MB360 ACTUALIZACIÓN INTRO (06/11/2023)

MF07 LECTURA LUXES (ACTUALIZACIÓN) (06/11/2023)

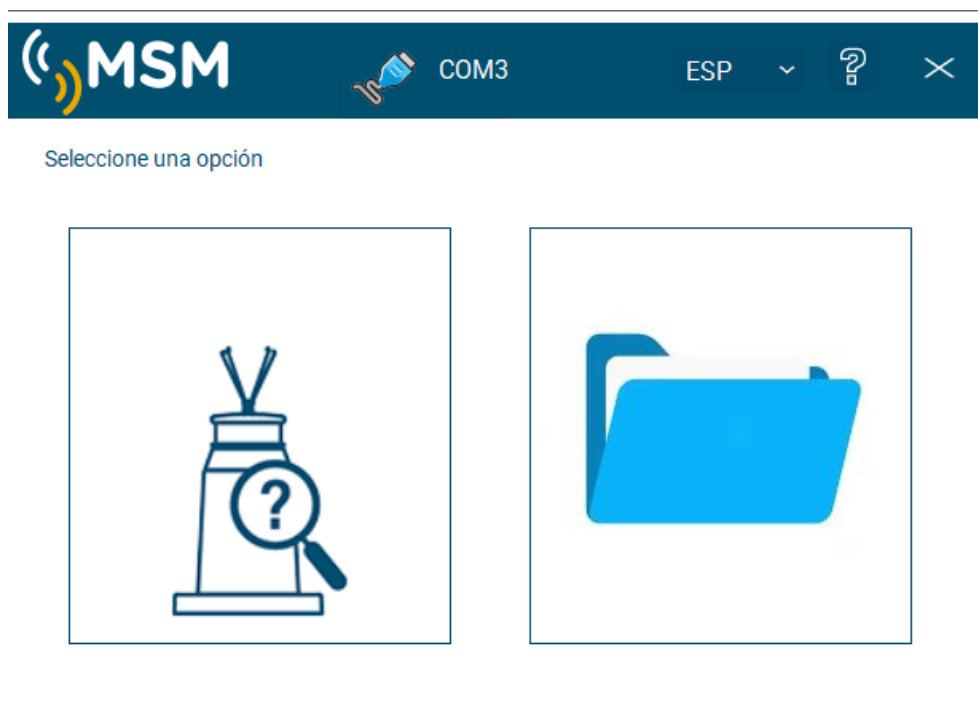
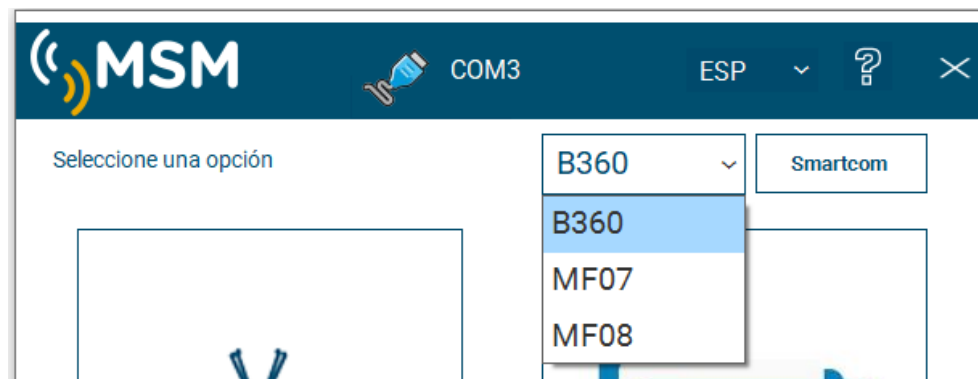
El cambio está disponible a partir de la versión Smartcom PC 0.8.6 y Smartcom APK 3.9 con fw 2.15

Ahora, se mostrará en el panel de TELEMADOS si la medida de luxes se realiza a partir del panel (P) o de fotocélula.
